ENQUÊTE PUBLIQUE

Institution de servitudes d'utilité publique

Installations nucléaires de base n°65 et 90 SICN Veurey-Voroize

RAPPORT du Commissaire Enquêteur

Figure 10 : Approche multi-critères appliquée à la gestion des sols SICN

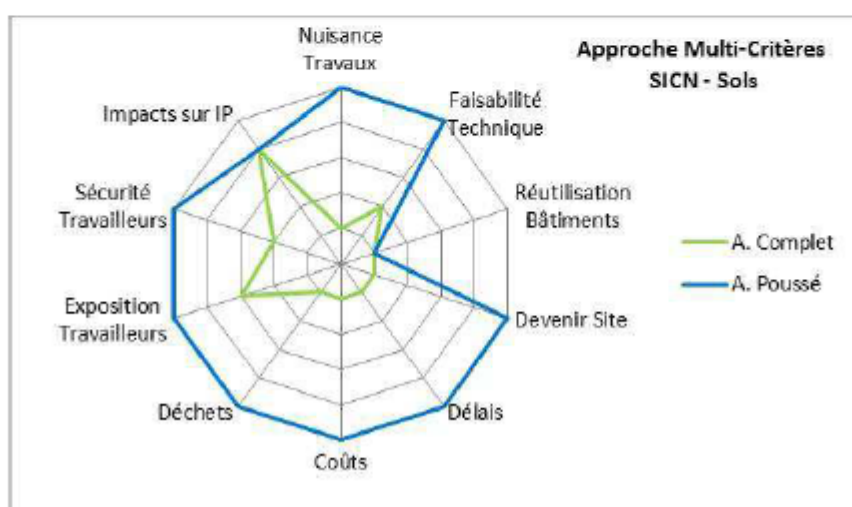
Toutefois, ce calcul rassurant qui a permis de valider le scénario « d'assainissement poussé » est basé sur des moyennes. Les résultats de mesure sur certains points sont beaucoup plus préoccupants, comme par exemple sur le point chaud identifié ci-dessous (dossier de déclassement, Annexe 7 EVALUATION DES RISQUES RADIOLOGIQUES p.40) :

Figure 17: Cartes des teneurs en uranium Mai et Novembre 2017

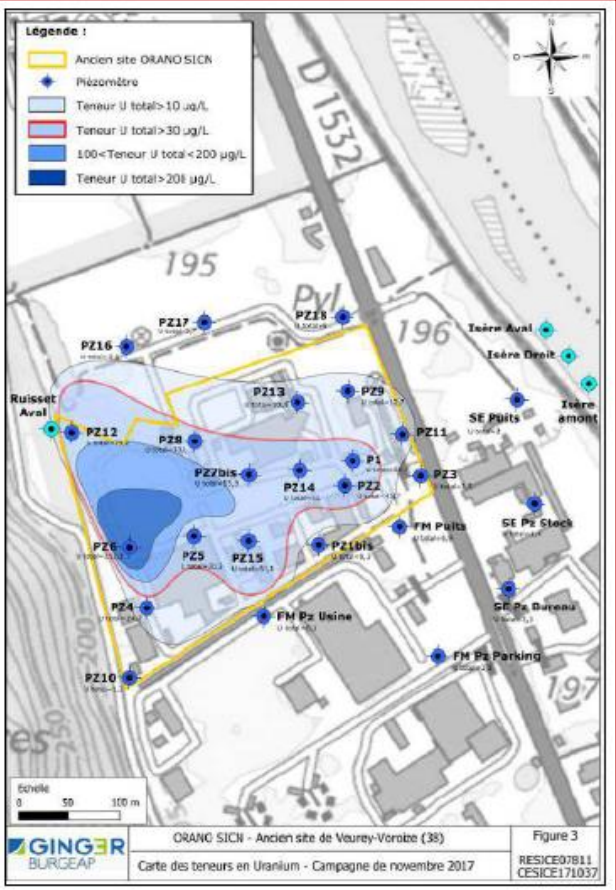
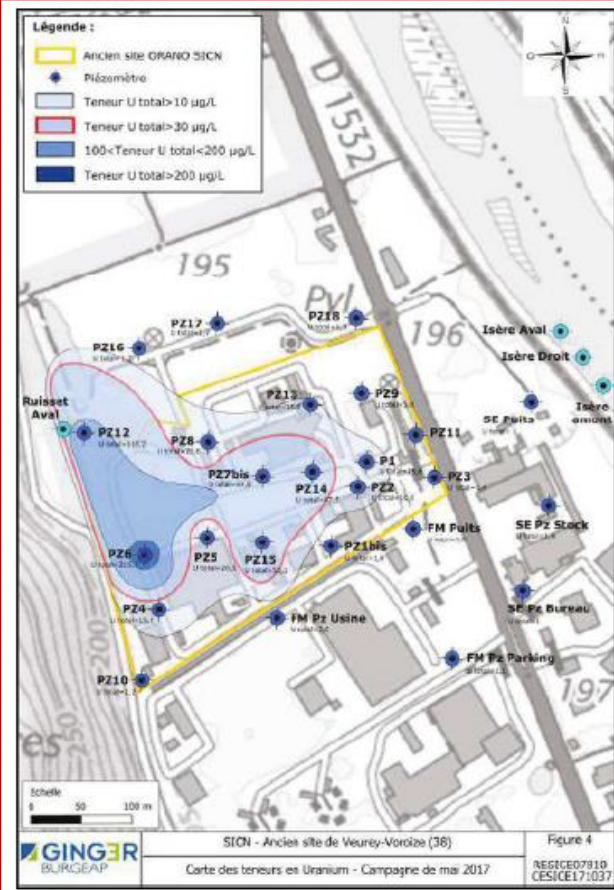
Les figures 17 p.56 et 18 p.57 (résultats de mesures 2017) confirment les débordements de la pollution de la nappe à l'extérieur du site :
